桃園市政府建築管理處 函

主旨：檢送本府108年9月27日召開「108年度第4次法規執行疑義(建築技術諮詢小組)研討會」之會議記錄一案，請查照。

會議名稱：108 年度第 4 次法規執行疑義（建築技術諮詢小組）研討會

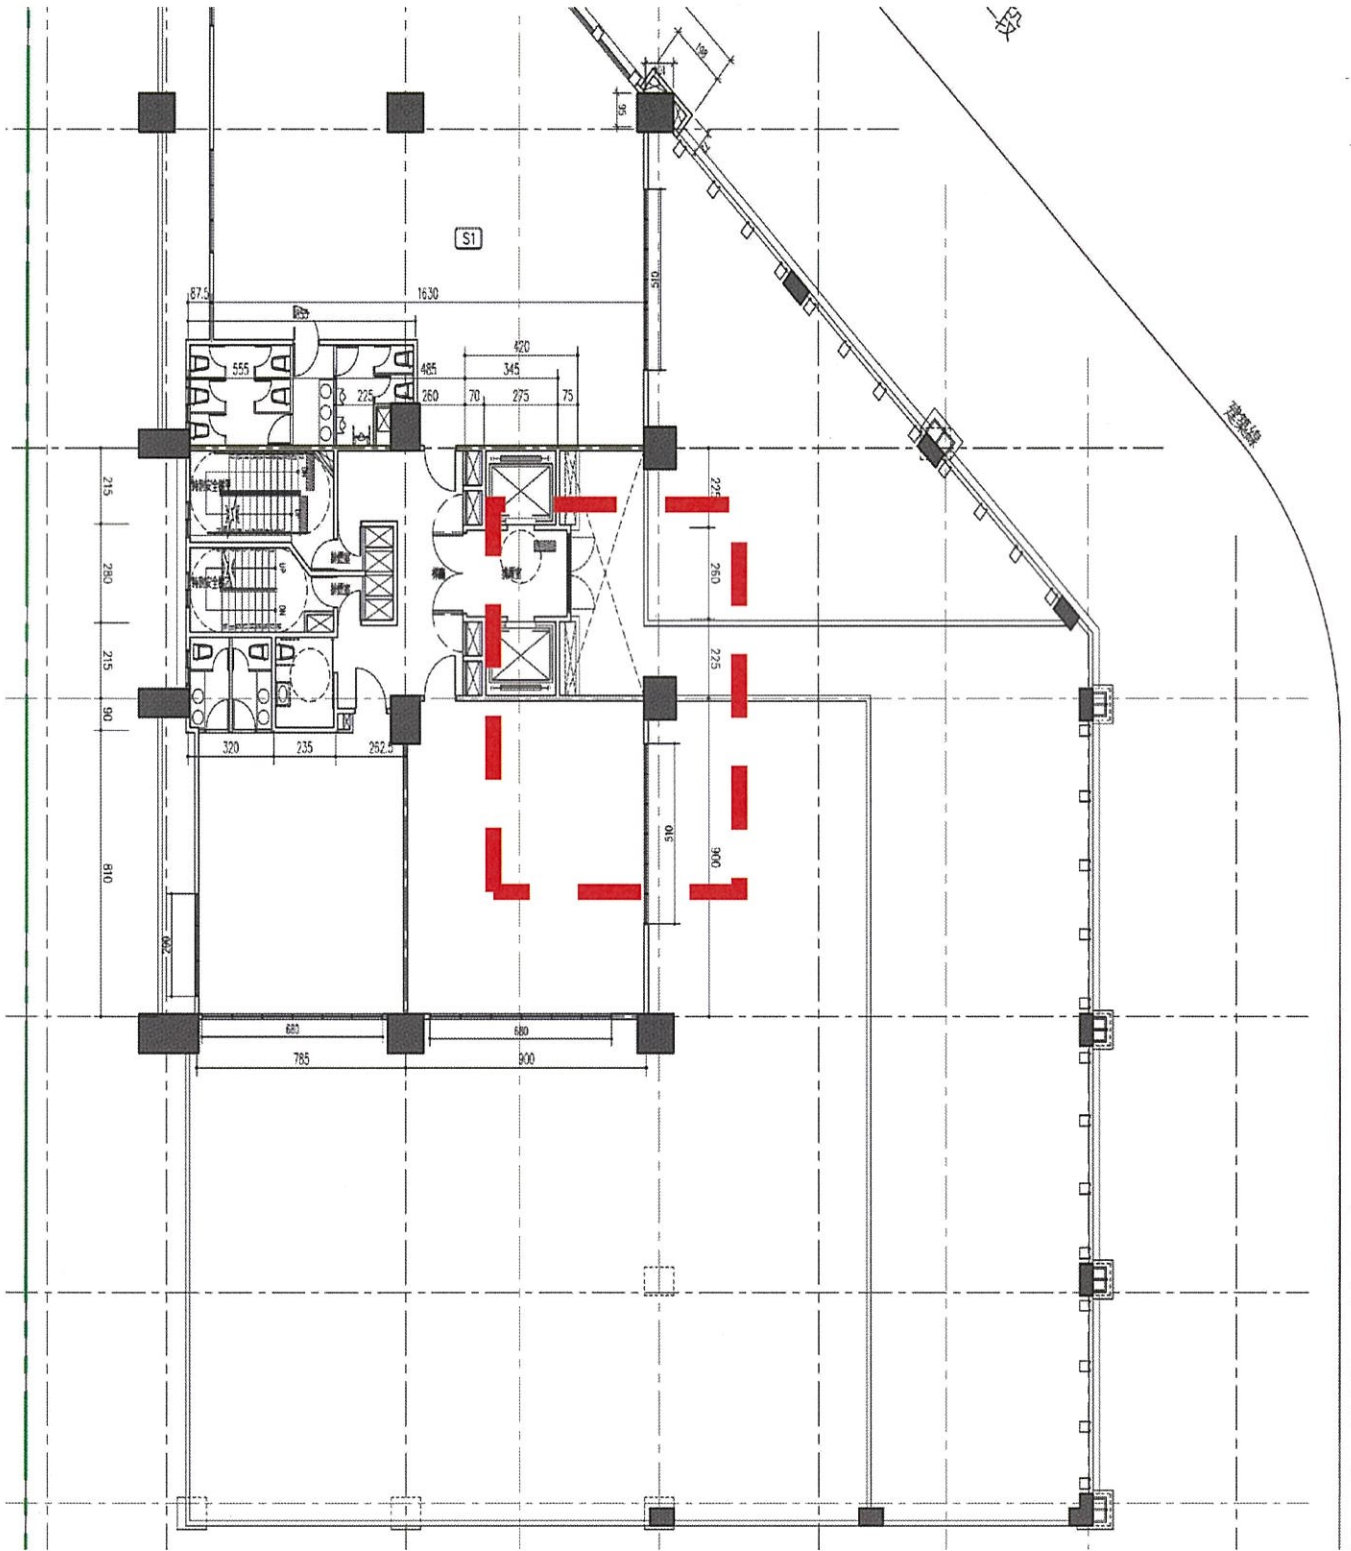
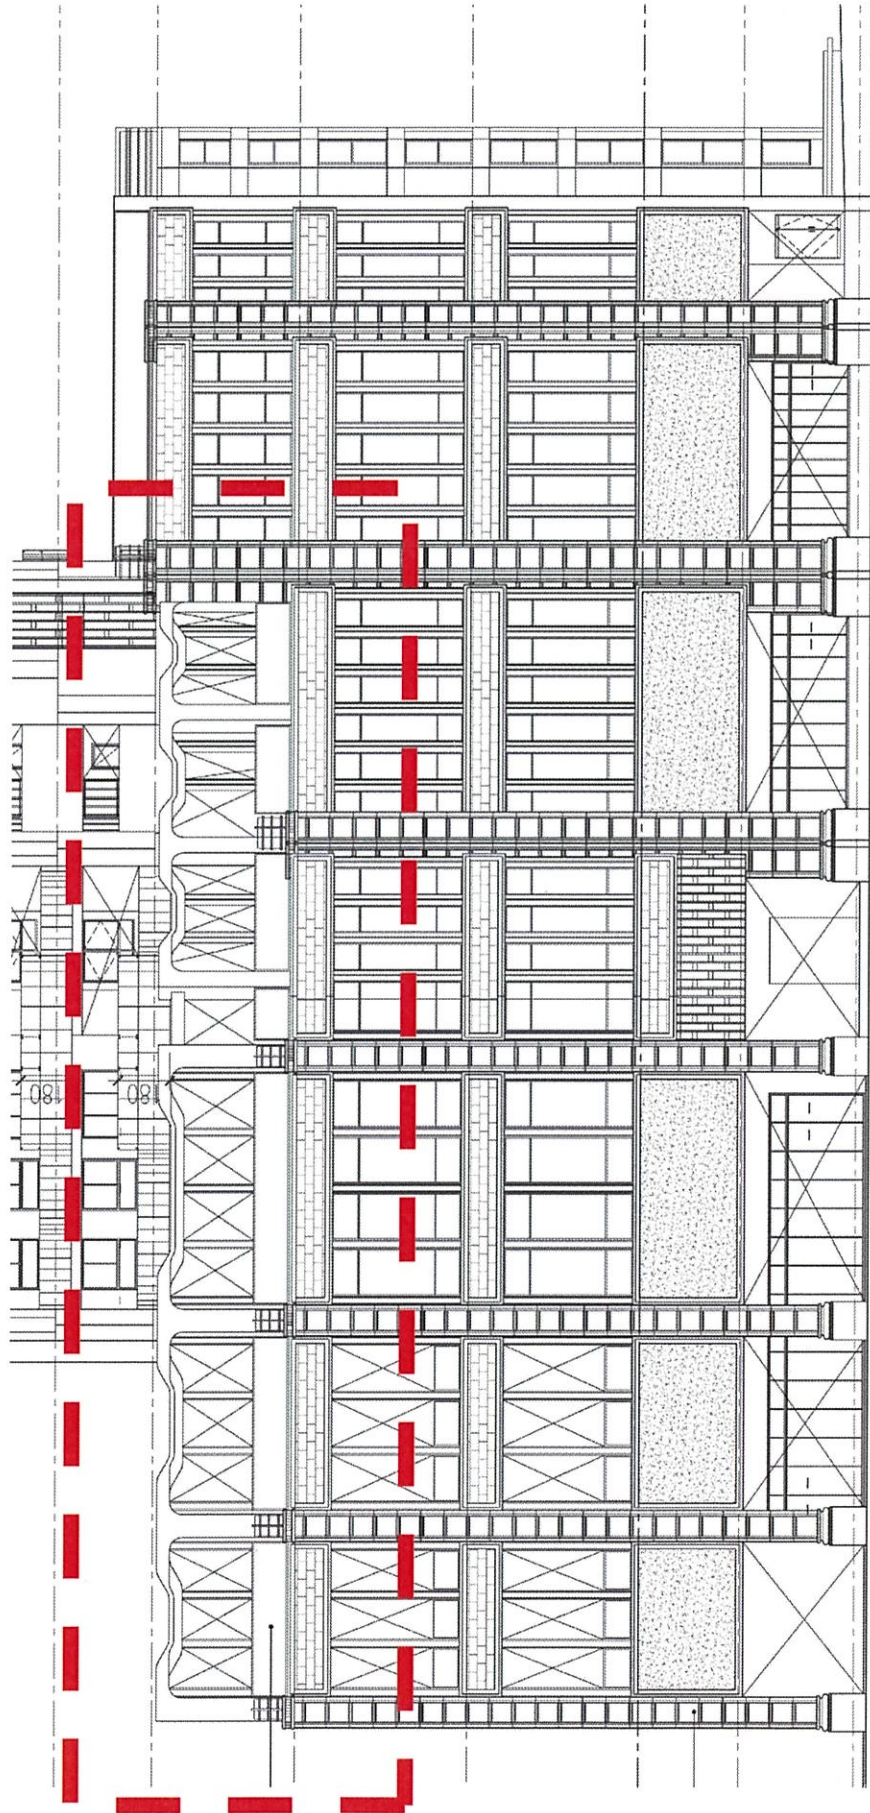
建築技術規則第 107 條：緊急用昇降機機間（排煙室）除開向特別安全梯外，限設一處，且不得直接連接居室；如緊急用昇降機排煙室增設一處開向逃生避難及等待救援緩衝露台或平台之出入口，建議比照「108 年第一次法規執行疑義會議案由一」決議辦理，提請討論。

1. 本案經桃園市都市設計審議委員會，會議上要求四樓露台需考量如遇災難時，有逃生避難及等待救援緩衝之空間，故該處立面框架應為透空設計。（詳附件）
2. 依108年3月28日108年第一次法規執行疑義會議案由一決議：本案於避難層（一樓）之居室開口未面向梯廳且居室直接面向戶外，可免設排煙室，即防火門開口無限設一處之問題。設置兩方向逃生避難出口，應為可行。（詳附件）

本案排煙室可增設一處開向逃生避難及等待救援緩衝露台或平台之出入口。

俟蒐集相關函釋後另處。

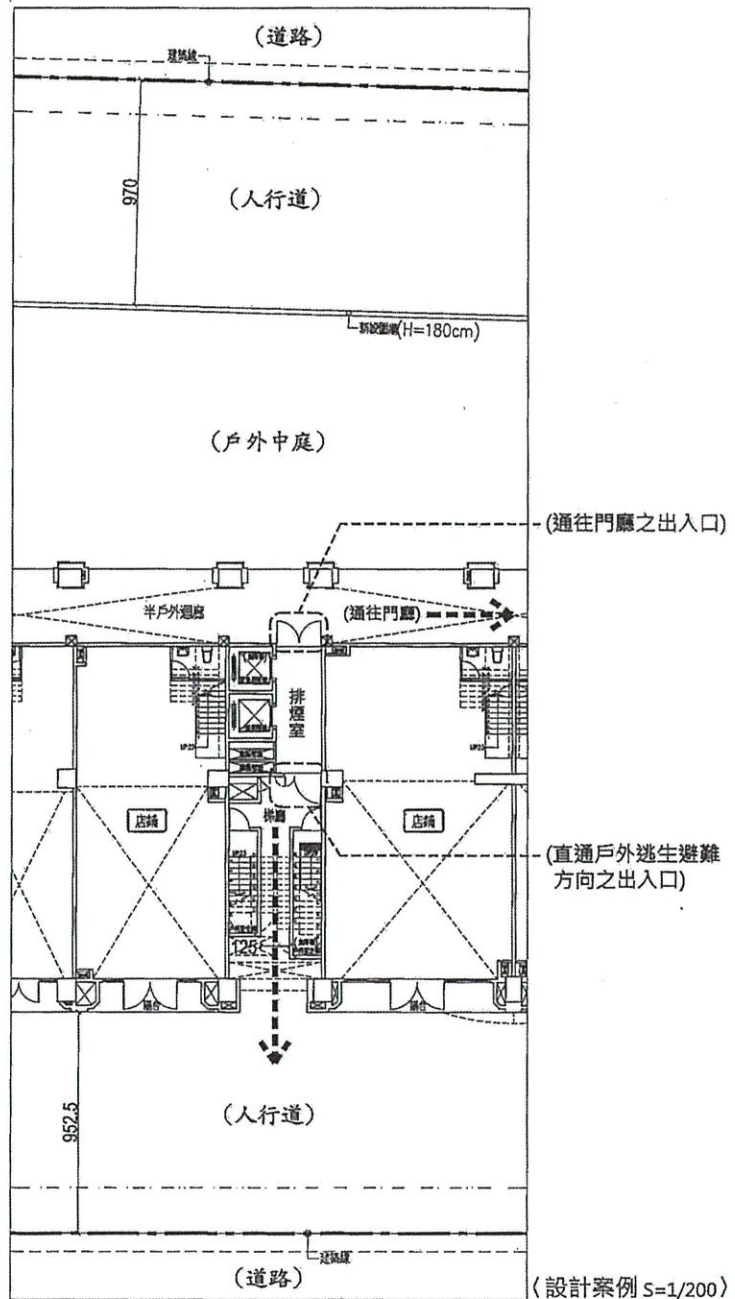
緊急用升降機排煙室於一般樓層除開向特別安全梯，僅得設置一處之防火門，若於避難層另又增設一處直接開向戶外，是否可行?提請討論。
(提案人：黃昇堉建築師)

1. 本提案之案例中(詳附件)，緊急用升降機之排煙室於避難層(一樓)設置兩方向逃生避難方向，應不違悖該條法規之規範意旨。
2. 另查「台北市建築師公會建造執照抽查案例彙編」3-03(詳附件)，台北市實施緊急升降機位於一樓部分，如該樓層無居室或居室開口未面向梯廳而直接面向戶外時，可免設排煙室，即無設限設一處問題。本提案之案例符合上述狀況。

本案於避難層(一樓)之居室開口未面向梯廳且居室直接面向戶外，可免設排煙室，即防火門開口無限設一處之問題。設置兩方向逃生避難出口，應為可行。

依公會建議辦理。

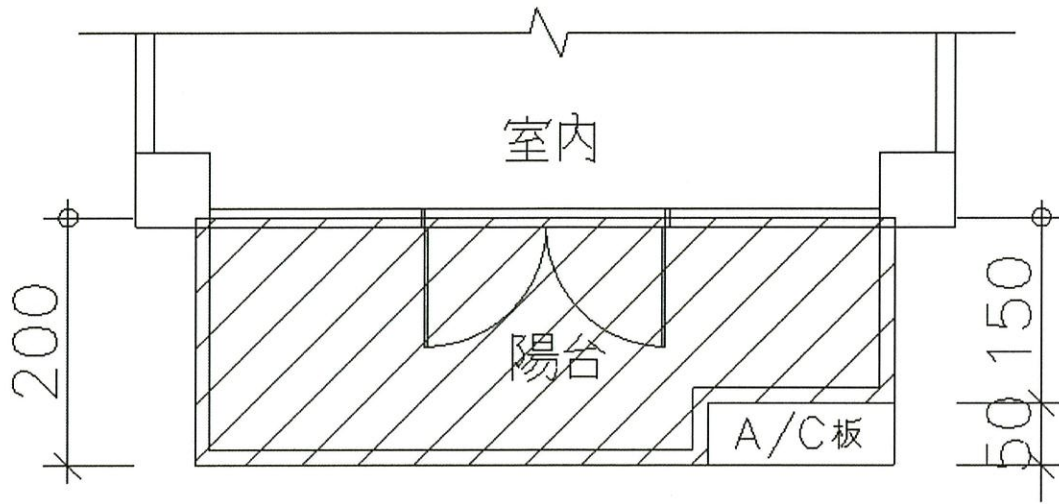
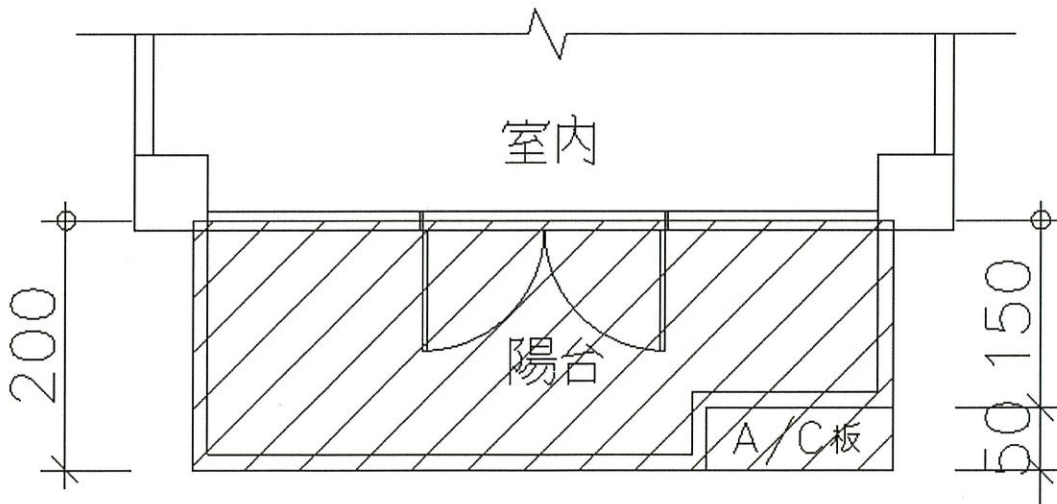
陽台外緣設置 A/C 專用版是否須計入陽台面積，提請討論。
(提案人: 陳彥翰)

陽台外緣設置A/C專用板，自A/C板外緣起算總深度小於2M且A/C板外緣至陽台外緣亦小於70cm，則A/C板是否須計入陽台面積?下面圖示為兩種陽台面積計算方式，應以何種方式檢討，請核示。

本案併第九案討論。

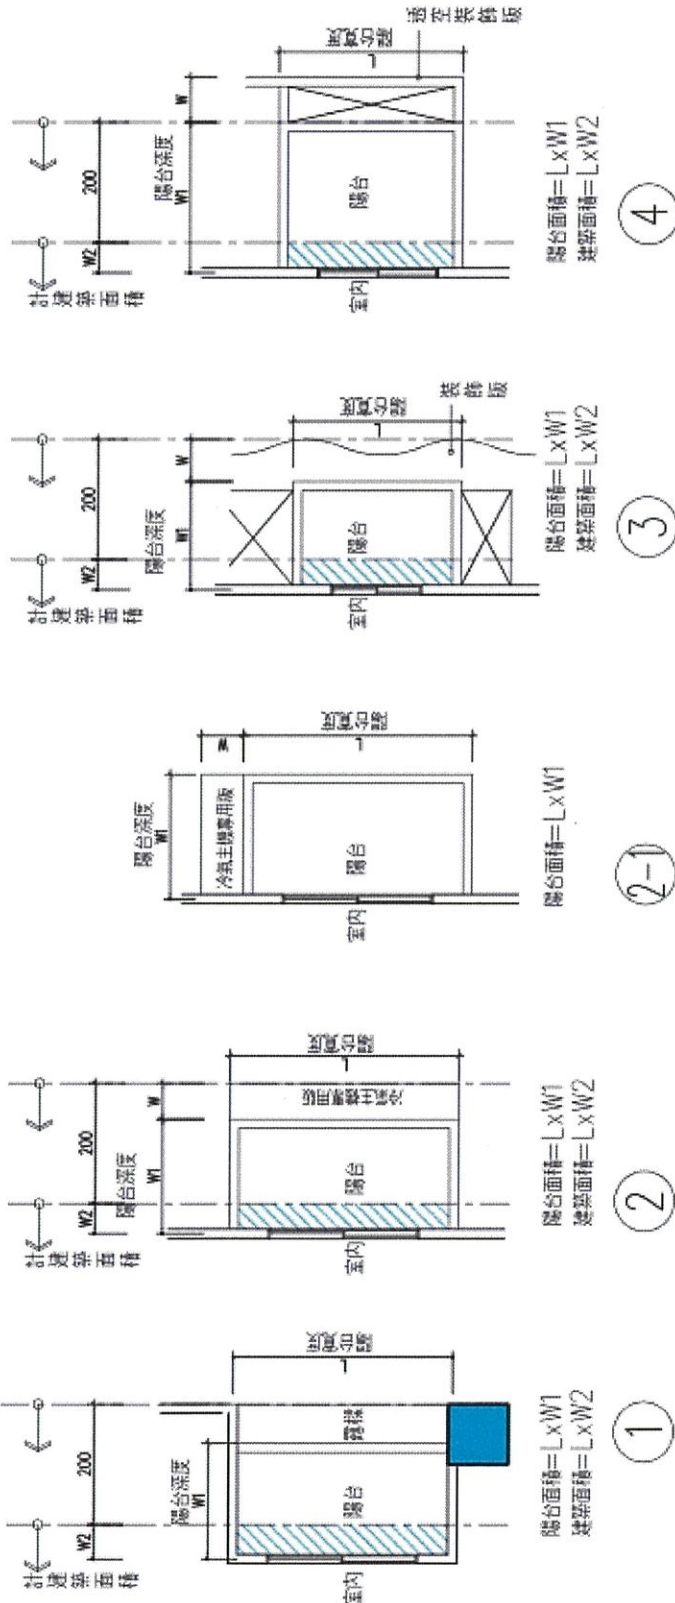
關於陽台設置之相關面積（陽台面積、樓地板面積、容積、建築面積）計算執行方式，建請訂定統一執行標準，以利業界遵循辦理，提請討論。

1. 本會會員反映，建案因配合都審審查，加強外觀造型設計，增設裝飾板（有透空、無透空）或空調室外機專用版，導致於陽台設置相關面積計算，常因不同審查人員而有不同標準，造成設計上之困擾；經查詢相關法規，並未針對裝飾板（有透空、無透空）或空調室外機專用版與陽台之關係有所定義。
2. 僅將常見之組合形式及建議面積計算方式整理如後。

陽台面積計算依實際使用範圍為準，附圖1、附圖2、附圖2-1照案通過。附圖3、附圖4之裝飾板須依「桃園市建築物外牆設計裝飾柱、裝飾板設置原則」相關規定檢討，惟相關圖例及應注意事項另修正後再併予施行。
